MODIFICA DEL SISTEMA PER LA PRODUZIONE DI ENERGIA TERMICA DELLO STABILIMENTO MEDIANTE INSTALLAZIONE DI UN IMPIANTO DI COGENERAZIONE

Società proponente: **MARCEGAGLIA GAZOLDO INOX SpA**

VERIFICA DI ASSOGGETTABILITÀ A VIA

**CHIARIMENTI E INFORMAZIONI INTEGRATIVE
CON RIFERIMENTO ALLE OSSERVAZIONI FORMULATE DAL
MINISTERO DELL'AMBIENTE E DELLA TUTELA DEL TERRITORIO
E DEL MARE CON NOTA CTVA-00_2020-0000416
[ID_VIP 4810]**

Figura 9 Cronoprogramma per la realizzazione del nuovo impianto di cogenerazione

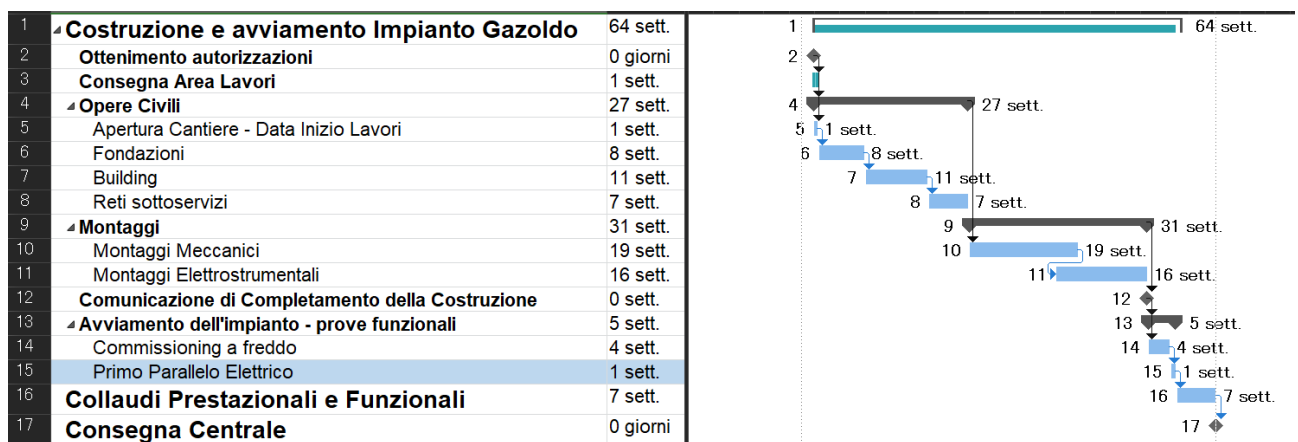
- a. maggiori dettagli in merito alla durata delle lavorazioni previste inerenti la realizzazione del progetto e alla loro natura, al cronoprogramma (che deve evidenziare le eventuali sovrapposizioni e, quindi, le fasi di lavoro più impattanti previste) e alle unità di personale che si prevede di utilizzare durante il cantiere.

La realizzazione della nuova centrale richiederà circa 15 mesi e comprenderà le seguenti fasi:

Di seguito si propone il cronoprogramma delle attività sviluppato sulla base delle considerazioni sopra indicate:

Figura 13 Scenari ante e post operam inquinante NOx – Marcegaglia Gazoldo Inox

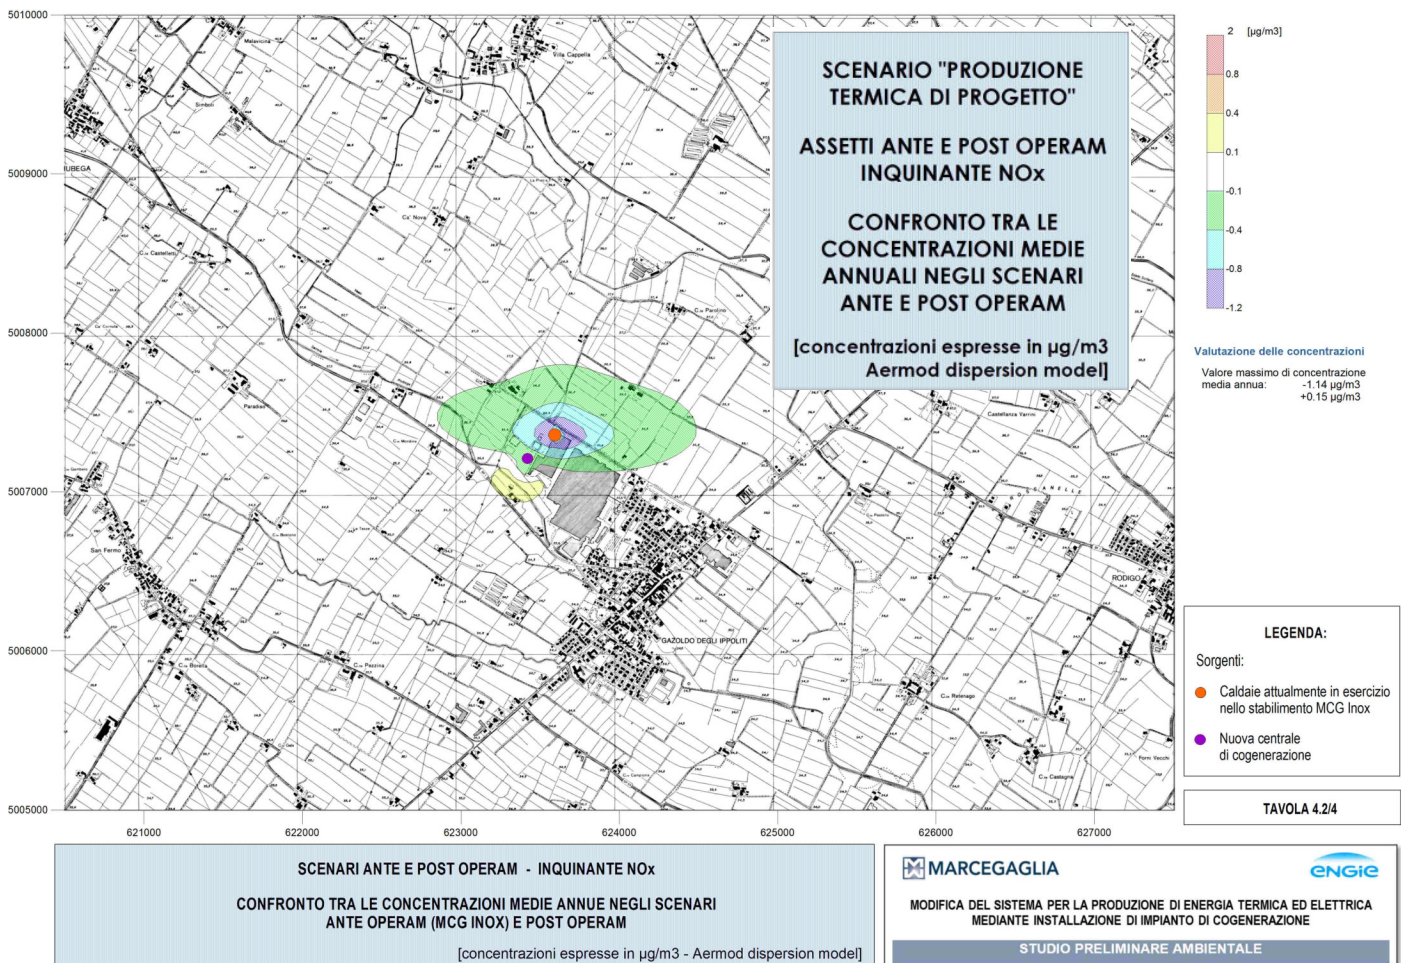
- c. In linea generale, si ritiene necessario integrare le informazioni inerenti alle interferenze con l'ambiente nell'assetto attuale e futuro con un confronto che riporti le variazioni determinate dalla modifica progettuale sia descrivendo se le modifiche determinano una modifica dei punti di prelievo/scarico/sistemi di trattamento presenti sia in termini di incremento/decremento dell'uso di risorse e interferenze con l'ambiente in termini assoluti e percentuali, includendo altresì una descrizione dello stato attuale (ad esempio, prelievi idrici: chiarire la fonte di approvvigionamento, le concessioni in essere) e loro variazione (ad esempio, come varia la produzione di rifiuti negli assetti ante e post operam).

In particolare la mappa di confronto relativa allo scenario ante operam di MCG Inox indica la variazione attesa della concentrazione di NOx espressa in $\mu\text{g}/\text{m}^3$. In termini percentuali, considerato che le elaborazioni ARPA stimano valori di concentrazione prossimi a 19-20 $\mu\text{g}/\text{m}^3$, la realizzazione dell'intervento determina variazioni delle concentrazioni comprese fra una riduzione del 6% e un incremento dell'1%.

Si evidenzia che l'area dove è stimato il modesto incremento è localizzata in una ristretta area entro circa 200 metri dai nuovi camini, posta tra il confine dello stabilimento e la S.P.1. Detto incremento risulta in termini assoluti, come visto, del tutto trascurabile e non determina il raggiungimento del limite normativo fissato pari a 40 $\mu\text{g}/\text{m}^3$.

**Prospetti impianto cogenerazione
Tavola 1**

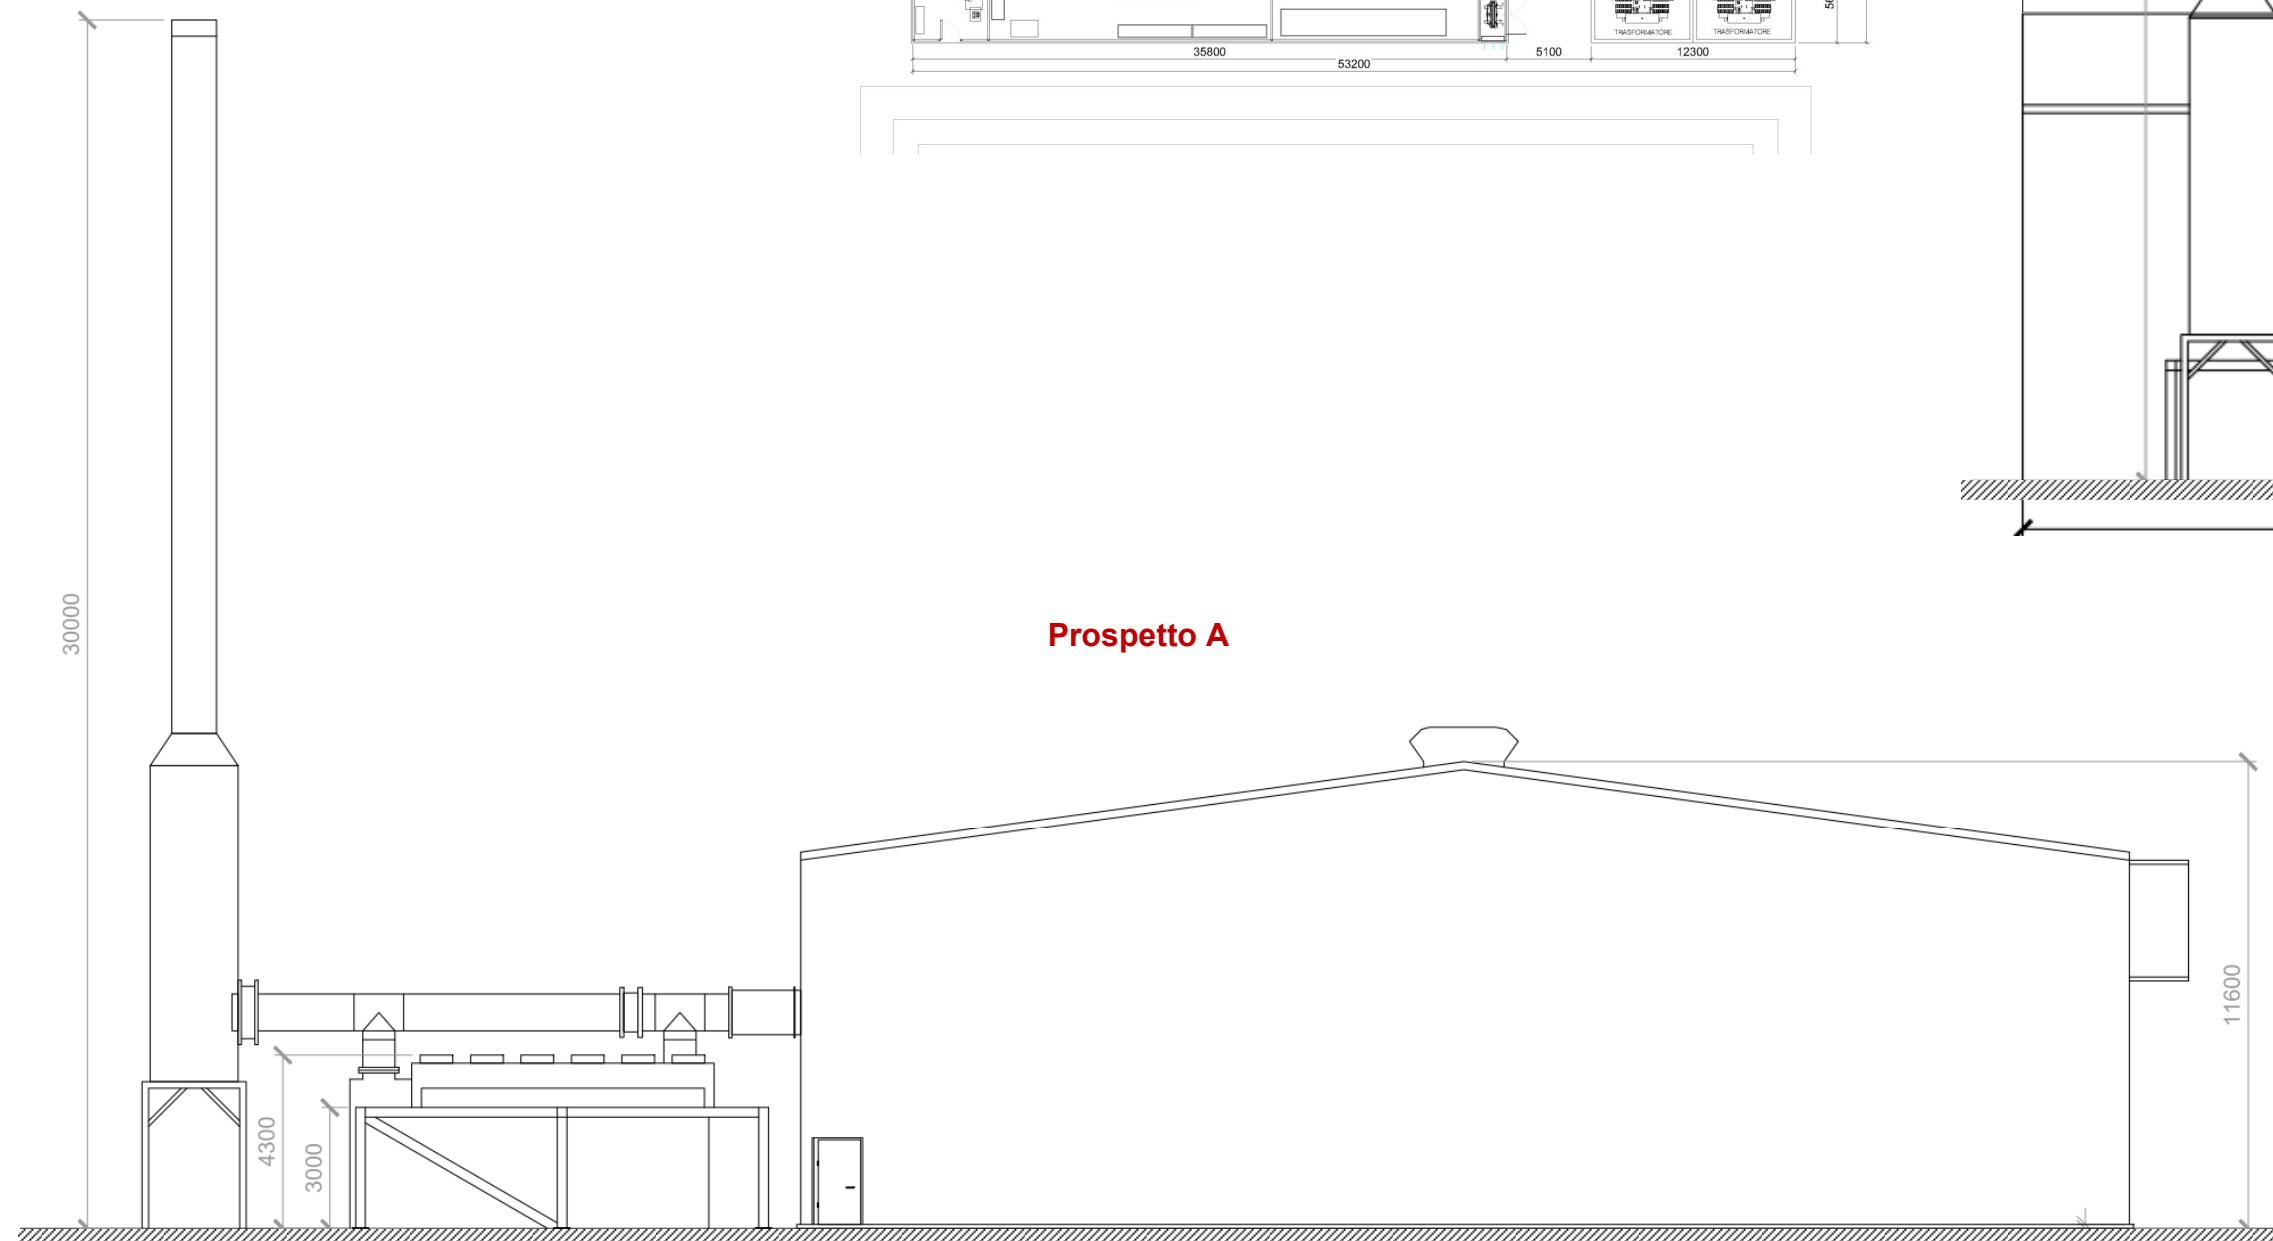
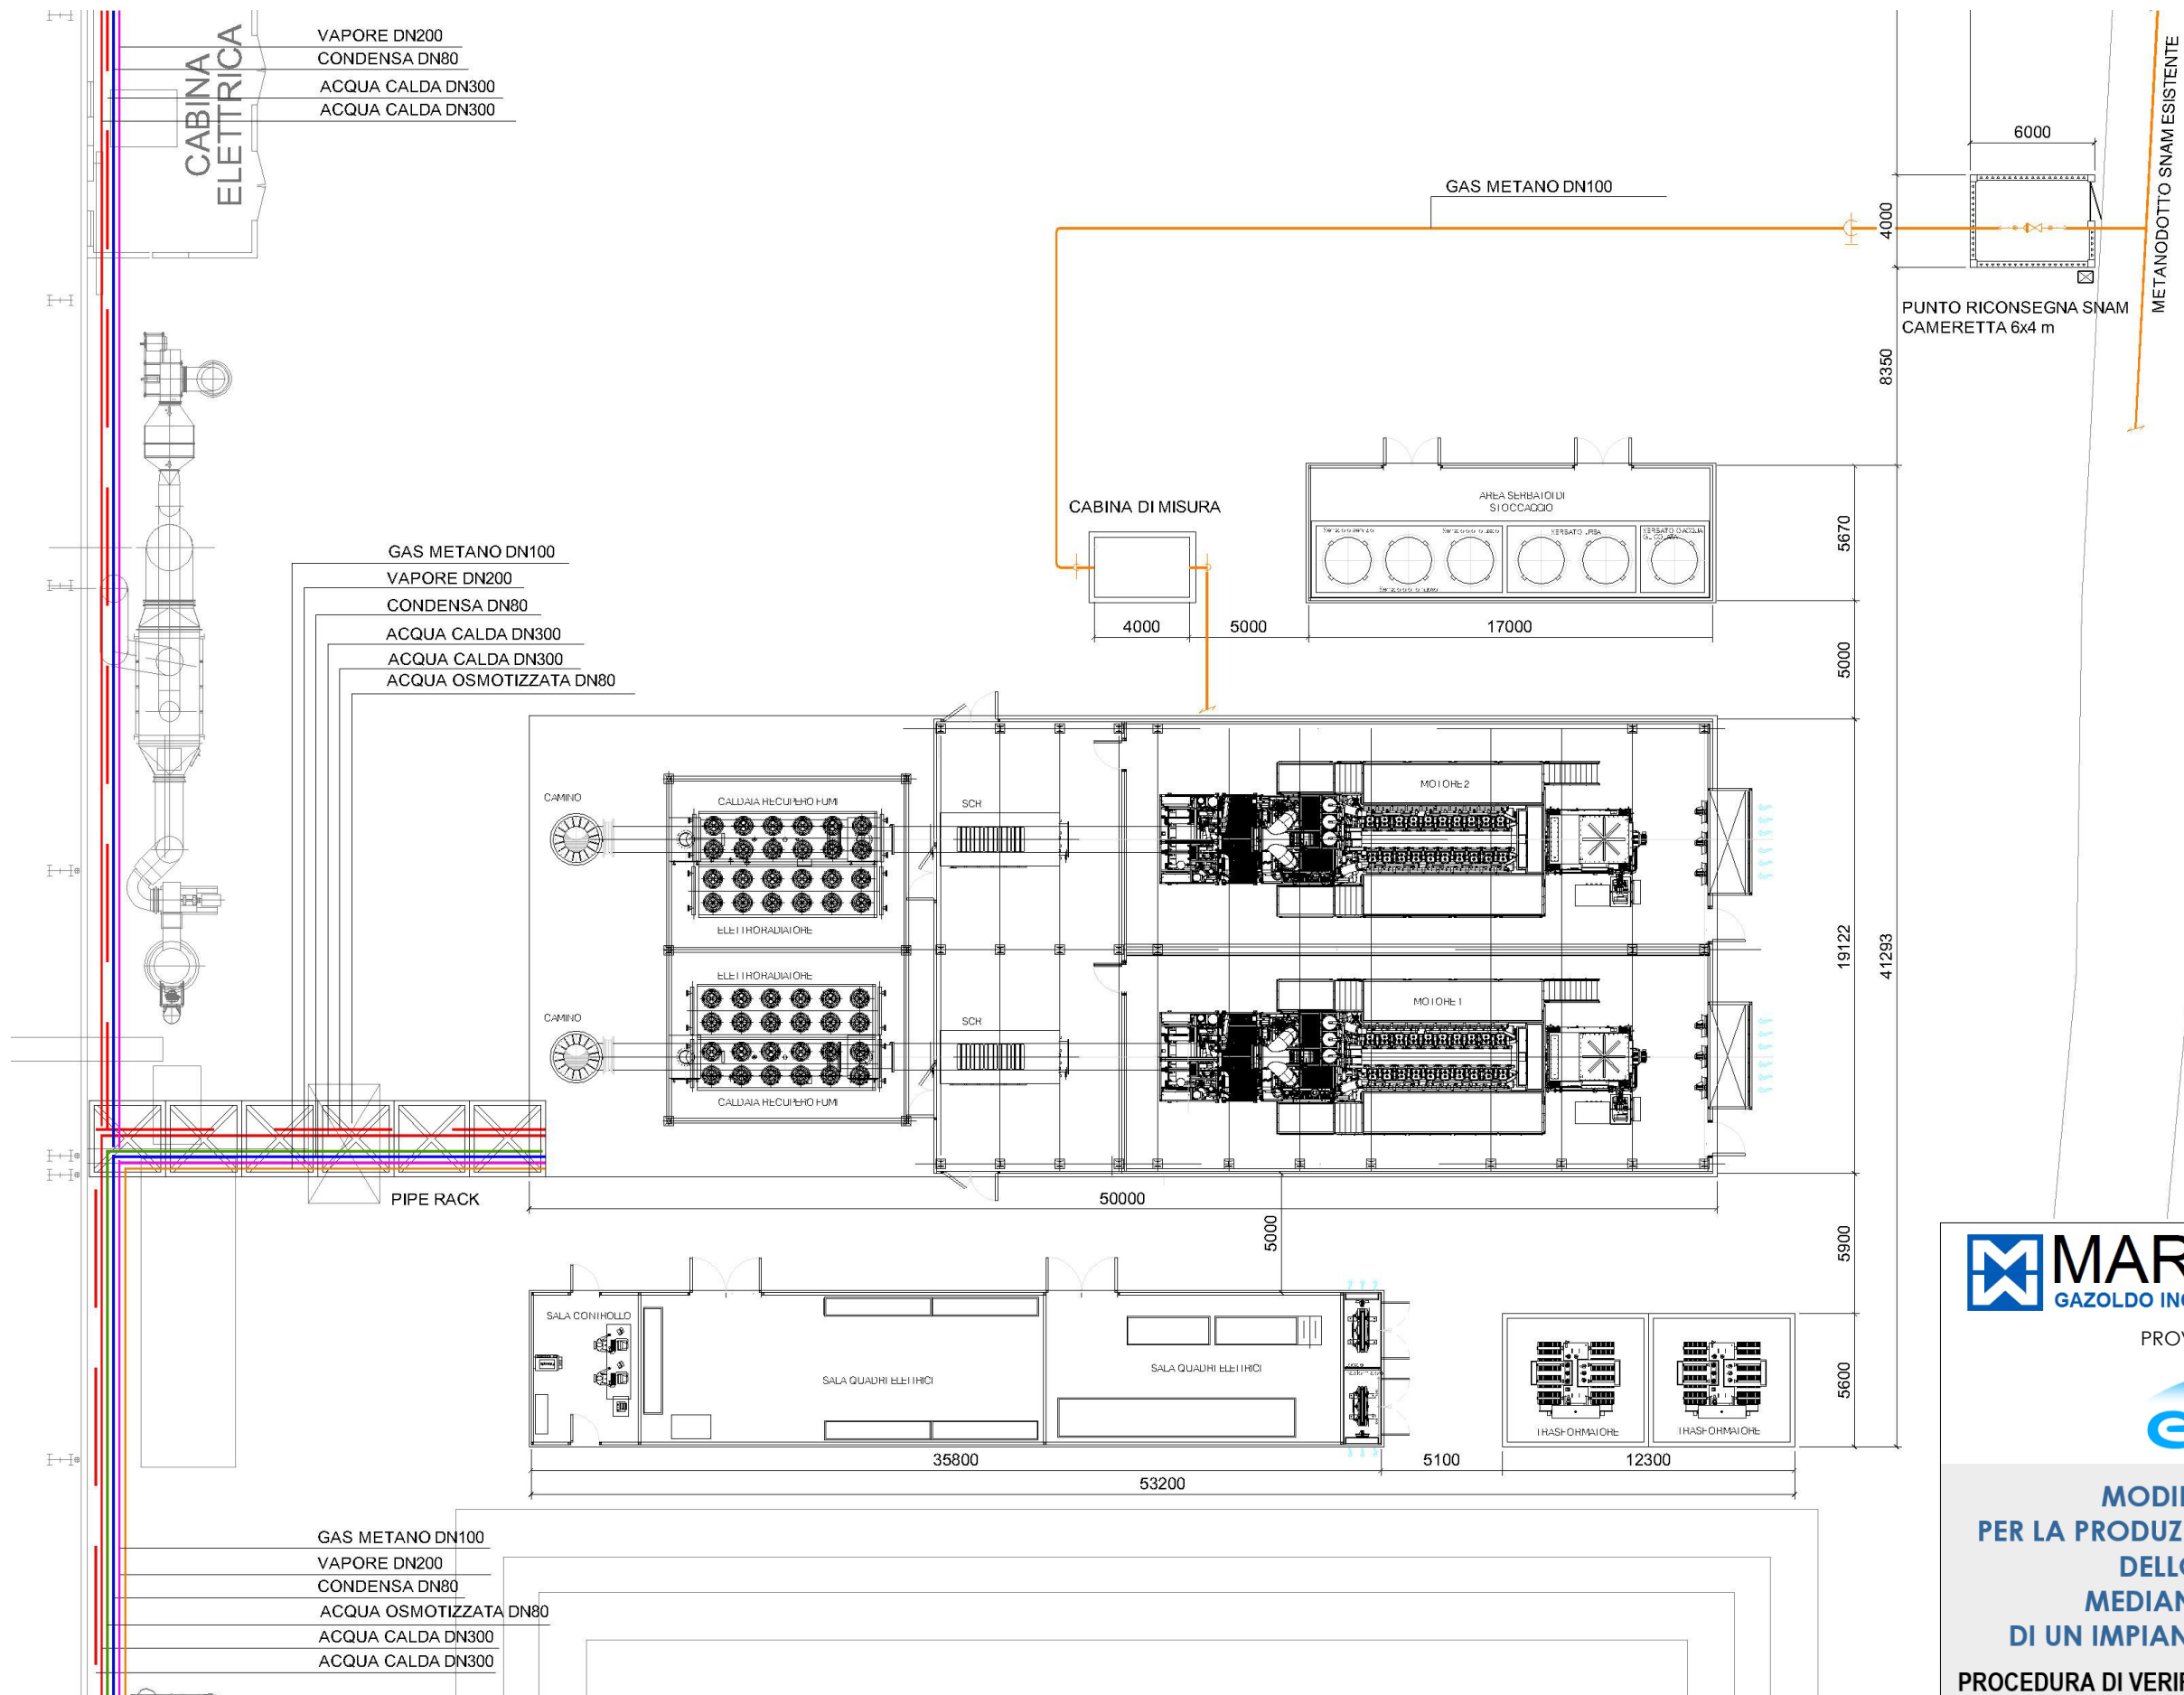
... questa Direzione generale, in riferimento ai profili di propria competenza, rileva la necessità che vengano acquisiti elaborati integrativi (prospetti e fotosimulazioni) per meglio valutare l'impatto complessivo delle opere in progetto, il quale dovrà prevedere misure atte a favorire il migliore inserimento paesaggistico anche, come evidenziato nel parere della Soprintendenza competente, attraverso l'utilizzo di materiali più idonei per mitigare gli impatti dei camini e l'utilizzo di schermature vegetali.

Sono stati predisposti e riportati nella tavola 1 allegata al presente elaborato i prospetti preliminari dell'impianto di cogenerazione basati sulla soluzione progettuale presentata.

Quali interventi di mitigazione dell'impatto visivo, nello Studio Preliminare Ambientale si propone di realizzare i nuovi edifici dello stesso colore o comunque in sintonia cromatica con

gli edifici esistenti del complesso industriale, che ne costituiscono in questo modo lo sfondo mimetico; per i camini si ritiene preferibile mantenere un colore metallico chiaro non riflettente, mimetico rispetto allo sfondo del cielo, anche nel variare delle condizioni atmosferiche
